Relatório de Fiscalização

RELATÓRIO DE FISCALIZAÇÃO TÉCNICA DOS SISTEMAS DE MANEJO DE RESÍDUOS SÓLIDOS URBANOS E LIMPEZA URBANA DO MUNICÍPIO DE RIO DAS PEDRAS

PRESTADOR: Prefeitura de Rio das Pedras

Fiscalização das Condições Gerais da Prestação dos Serviços

Fotos de [PEV4.10]

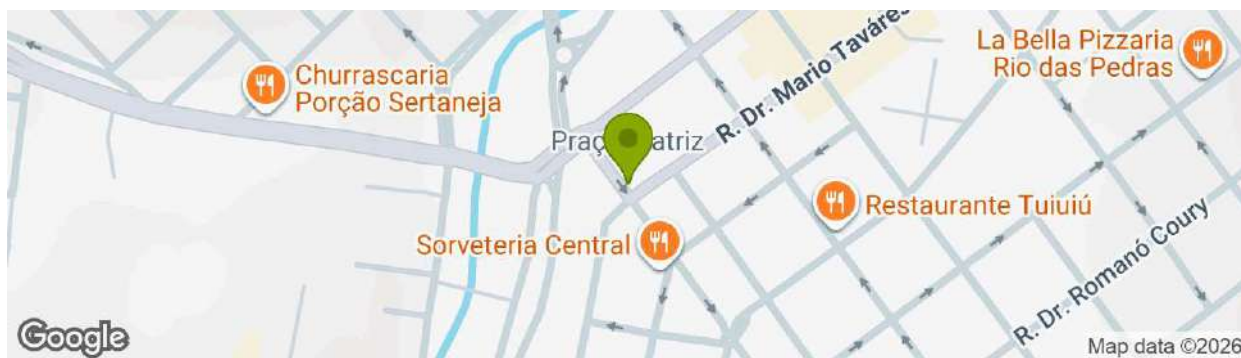
[PEV4.10] Não realizar destinação segregada dos resíduos recebidos

Verificou-se a mistura de diferentes tipos de resíduos, sem segregação adequada no local.

Fotos de [COL3.0]

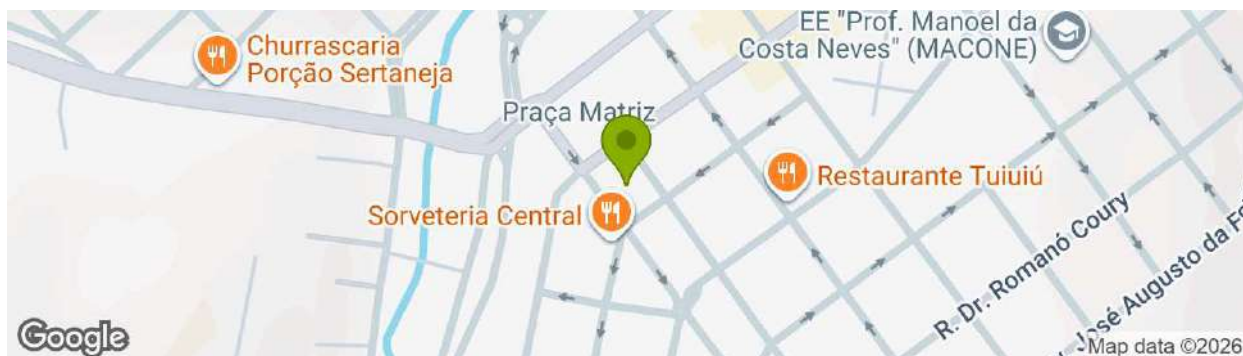
Sistema de coleta adequado, com dispositivos de acondicionamento bem conservados; porém, não foram verificadas sacolas para coleta nos coletores.

Foto 3 - Realizar reparo.

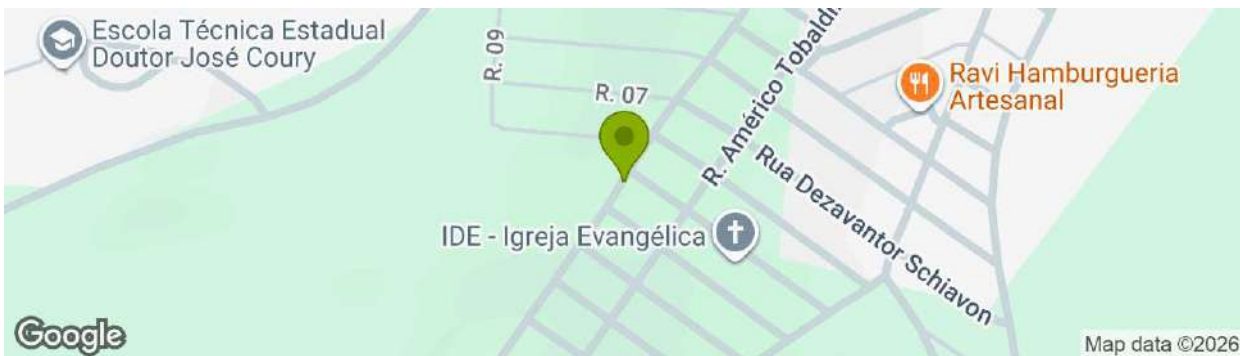
Fiscalizado	Coleta de resíduos
Data de início da fiscalização	19/03/2026
Data de término da fiscalização	19/03/2026
Observações Gerais	As lixeiras encontram-se em bom estado de conservação. Recomenda-se avaliar a utilização de sacos de acondicionamento, com o objetivo de facilitar as atividades de coleta e limpeza.

Fotos de [SLU8.4]

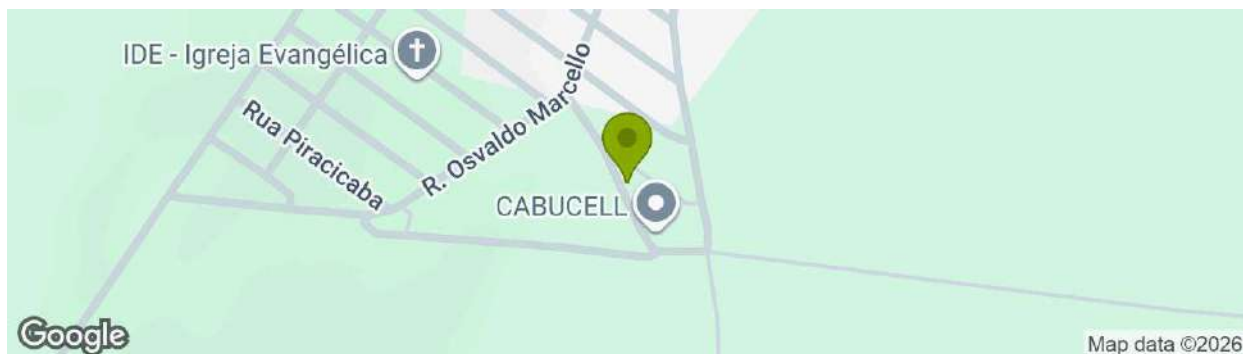
Fiscalizado	Descarte irregular
Data de início da fiscalização	19/03/2026
Data de término da fiscalização	19/03/2026
Observações Gerais	Foi identificado descarte irregular nas proximidades das ruas Tereza Stopa Barbosa, Euclides Bonassa e Maria Natalina Roncato. É necessária a realização da limpeza do local.

[SLU8.4] Não executar serviço de limpeza corretiva de deposições irregulares conforme plano operacional
